METROPOLITANO DE TENERIFE, S.A.

ACLARACIONES AL PLIEGO DE PRESCRIPCIONES TÉCNICAS DEL PROCEDIMIENTO ABIERTO 3A 19-17 PARA CONTRATACIÓN DE LA RENOVACIÓN DE LA RED DE TRANSMISIÓN DEL ENTORNO FERROVIARIO Y SUMINISTRO E IMPLEMENTACIÓN DE SISTEMA DE GESTIÓN Y CONTROL DE ACCESO A ESTA RED

Nº de procedimiento: 3A 19-17

FECHA: mayo de 2020

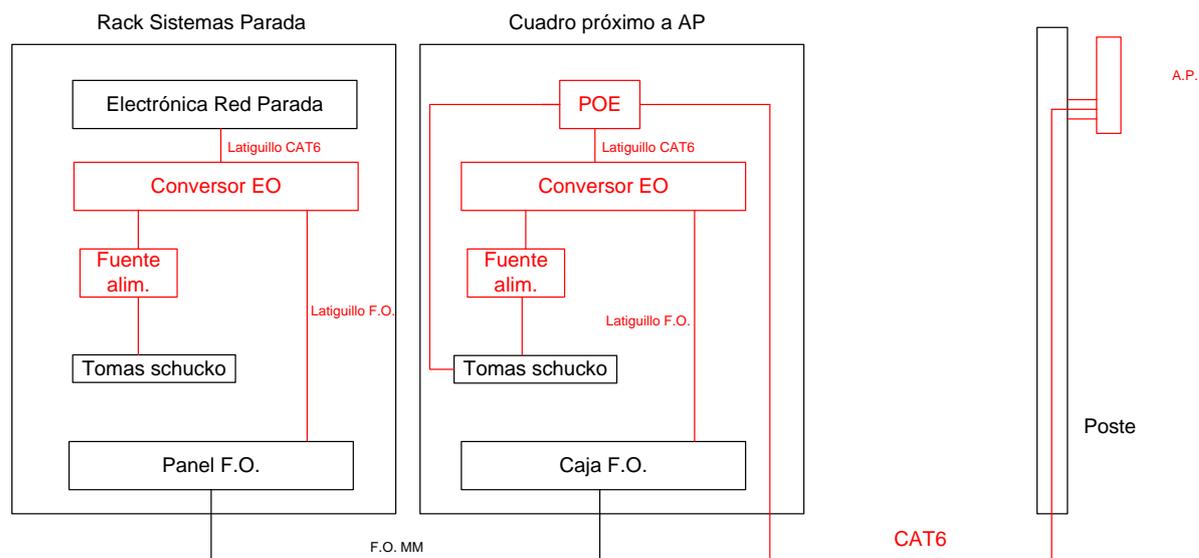
5. Se sustituye el siguiente párrafo:

“Los tendidos de fibra, cuando sean necesarios, terminarán en poste una bandeja de fibra (suministrada por Metrotenerife).”

Por el siguiente, por claridad:

“Los tendidos de fibra, cuando sean necesarios, terminarán en una caja o panel de fibra con conectores SC (suministrada por Metrotenerife).”

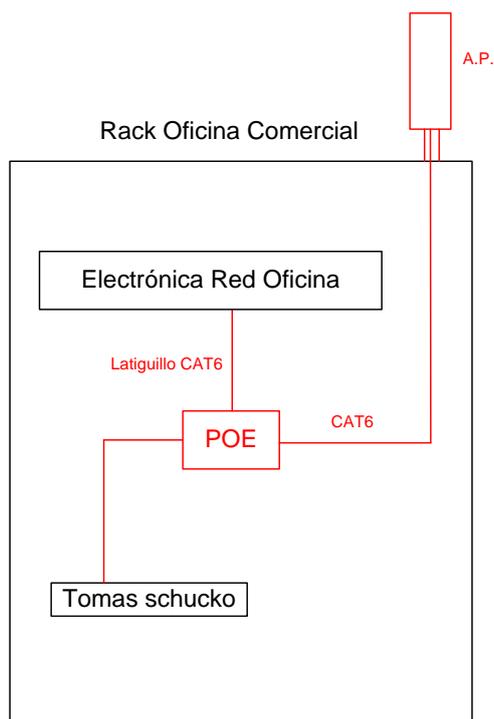
6. Se sustituye el siguiente párrafo:

“El adjudicatario deberá suministrar e instalar los conversores electroópticos y fuentes de alimentación POE necesarias, así como los latiguillos de fibra óptica y cobre necesarios, incluyendo el cableado necesario desde la base del poste hasta los Access Points (o desde la electrónica de red de la marquesina u oficina comercial hasta los Access Points).”

Por el siguiente, para delimitar el alcance:

“El adjudicatario deberá suministrar e instalar (en los siguientes esquemas, se señala en rojo los suministros e instalaciones a cargo del adjudicatario):

- Para Tíncer:
 - En el rack de sistemas de la parada:
 - 1 conversor electroóptico multimodo con su fuente de alimentación
 - 1 latiguillo bifibra multimodo de 2 metros de longitud con conectorización SC (para la comunicación del conversor con el panel de fibra del rack)

- 1 latiguillo de cobre de CAT6 de 2 metros de longitud (para la comunicación del conversor con la electrónica de red de la parada)
 - En el cuadro próximo al Access Point:

- 1 conversor electroóptico multimodo con su fuente de alimentación
 - 1 latiguillo bifibra multimodo de 2 metros de longitud con conectorización SC (para la comunicación del conversor con la caja de fibra del cuadro)

- 1 POE
 - 1 latiguillo de cobre de CAT6 de unos 2 metros de longitud (para la comunicación del POE con el conversor)
 - 1 tendido de cobre de CAT6 de unos 10 metros de longitud, totalmente conectorizado sobre canalización existente (para la comunicación del POE con el Access Point)

- Para La Cuesta:

- En el rack de sistemas de la parada:

- 1 conversor electroóptico multimodo con su fuente de alimentación
- 1 latiguillo bifibra multimodo de 2 metros de longitud con conectorización SC (para la comunicación del conversor con el panel de fibra del rack)
- 1 latiguillo de cobre de CAT6 de 2 metros de longitud (para la comunicación del conversor con la electrónica de red de la parada)

- En el rack de sistemas de la oficina comercial:

- 1 conversor electroóptico multimodo con su fuente de alimentación
- 1 latiguillo bifibra multimodo de 2 metros de longitud con conectorización SC (para la comunicación del conversor con el panel de fibra del rack)
- 1 POE
- 1 latiguillo de cobre de CAT6 de unos 2 metros de longitud (para la comunicación del POE con el conversor)
- 1 tendido de cobre de CAT6 de unos 5 metros de longitud, totalmente conectorizado (para la comunicación del POE con el Access Point – es preciso el suministro e instalación de canalización sobre el techo de la oficina)

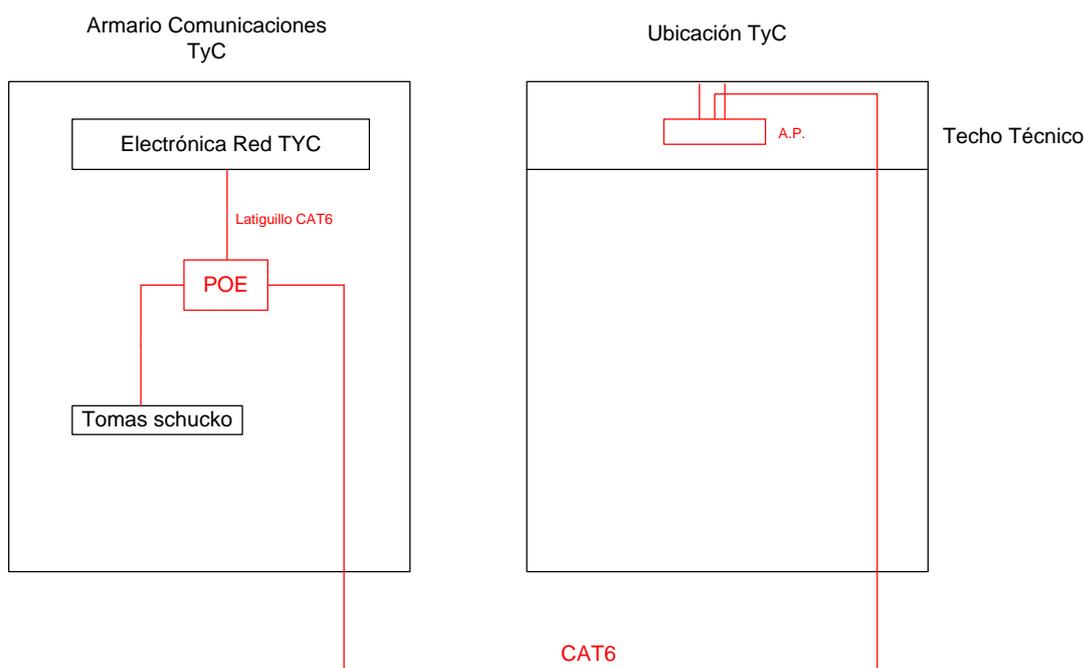
3. Se sustituye el siguiente párrafo:

“Los tendidos de fibra terminarán en poste en una bandeja de fibra (suministrada por Metrotenerife).”

Por el siguiente, por claridad:

“Los tendidos de fibra terminarán en una caja o panel de fibra multimodo con conectores SC (suministrada por Metrotenerife).”

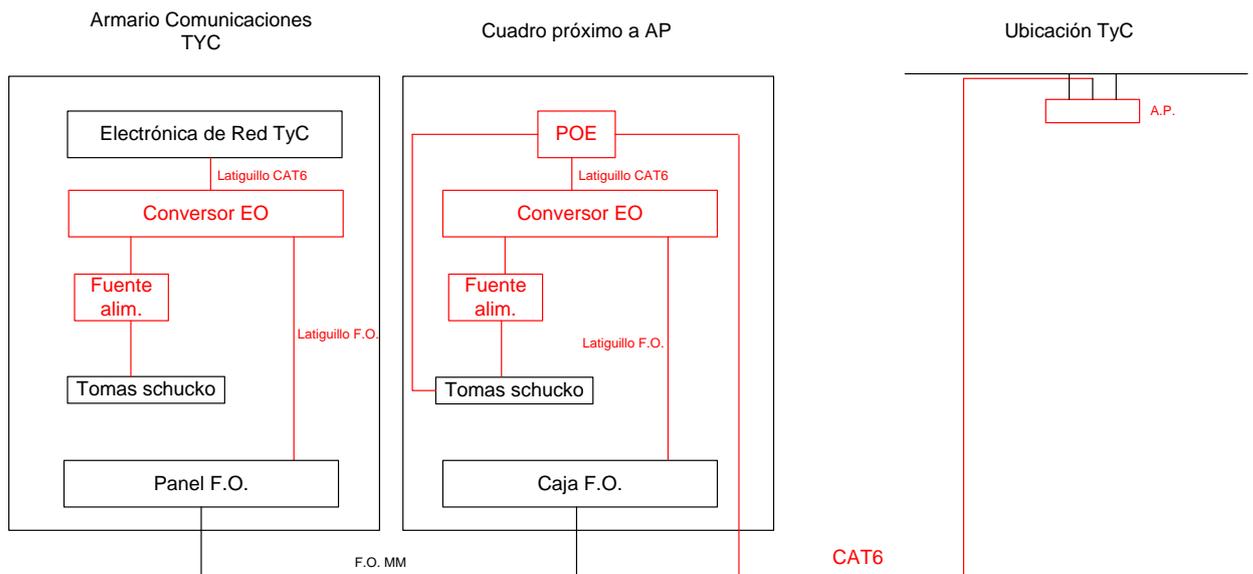
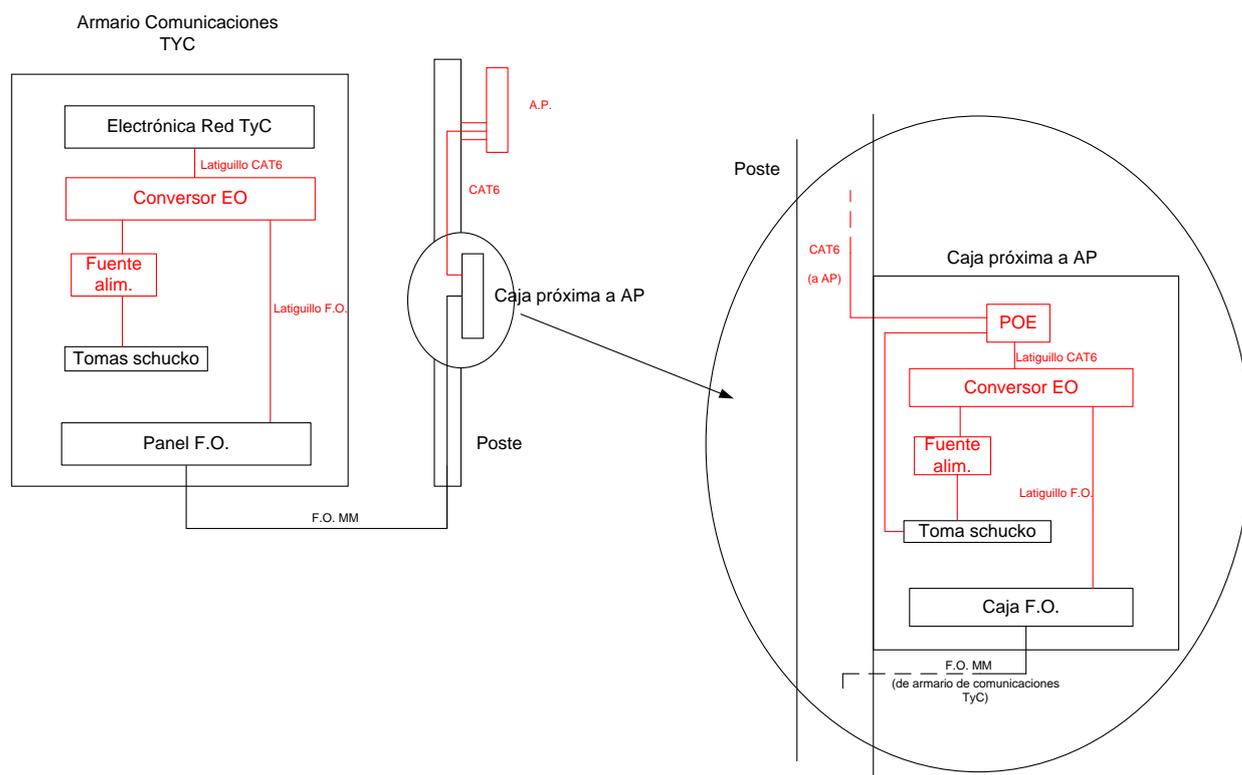
4. Se sustituye el siguiente párrafo:

“El adjudicatario deberá suministrar e instalar los conversores electroópticos y fuentes de alimentación POE necesarias, así como las latiguillos de fibra óptica y cobre necesarios, incluyendo el cableado necesario desde el POE hasta los Access Points. “

Por el siguiente, por claridad:

“El adjudicatario deberá suministrar e instalar (en los siguientes esquemas, se señala en rojo los suministros e instalaciones a cargo del adjudicatario):

- Para los 12 Access Points de interior:
 - 1 latiguillo de cobre de CAT6 de unos 2 metros de longitud (para la comunicación del POE con la electrónica de red de TyC)
 - 1 tendido de cableado de cobre de CAT6 desde el POE hasta el Access Point (la media de cada tendido es de 50 metros), totalmente conectorizado, por canalización existente.
 - 1 POE

- Para los 7 Access Points de exterior:
 - En Armario de Comunicaciones de TyC:
 - 1 conversor electroóptico multimodo y fuente de alimentación
 - 1 latiguillo bifibra multimodo de 2 metros de longitud con conectorización SC (para la comunicación del conversor con el panel de fibra del Armario de Comunicaciones de TyC)

- 1 latiguillo de cobre de CAT6 de 2 metros de longitud (para la comunicación del convertor con la electrónica de red del Armario de Comunicaciones de TyC)
- En la caja de registro en poste o cuadro próximo al Access Point:
 - 1 convertor electroóptico multimodo y fuente de alimentación
 - 1 latiguillo bifibra multimodo de 2 metros de longitud con conectorización SC (para la comunicación del convertor con la caja de fibra)
 - 1 latiguillo de cobre de CAT6 de 2 metros de longitud (para la comunicación del convertor con el POE)
 - 1 POE
 - 1 tendido de cableado de cobre de CAT6 desde los POEs hasta el Access Point (cada tendido tendrá una media de 20m), totalmente conectorizado, por canalización existente.
